Ref.: Sagsnr. 2008-107118 – Deres brev af 16. sept. 2008.

Overtagelse af del af Hedegaardsvej til kommunevej (sagsnr. 2008-107118)

Merknader til Regulering av Hedegaardsvej.

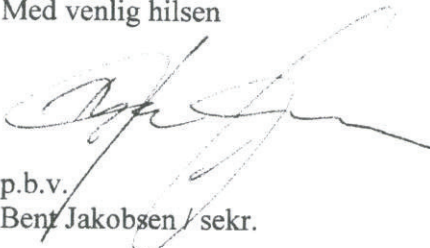
Hvilke konsekvenser får denne overtagelse for os; for som vi ser det af skraveringen på det medsendte bilag 1, bliver der ikke tale om fysiske ændringer af hverken vej- eller fortovsarealer på vor matrikel, men udelukkende om en ændring af vedligeholdelsespligten.

Kommunen har tidligere, i forbindelse med etableringen af et busstoppested ud for Engvej 188, ændret vejbelægningen til en riflet betonbelægning, der hvor stoppestedet, der nu ikke længere er i brug, lå.

Denne belægning er utroligt støjende når biler passerer henover den, og efter at Metroen er blevet anlagt, og endnu mere efter at Tårnby Kommune har lukket en del af Amager Strandvej, er trafikken på og igennem Engvej blevet mangedoblet.

I den forbindelse vil vi gerne vide, om en tilbageførsel af denne vejbelægning til almindelig asfalt vil være for vores eller for Kommunens regning?
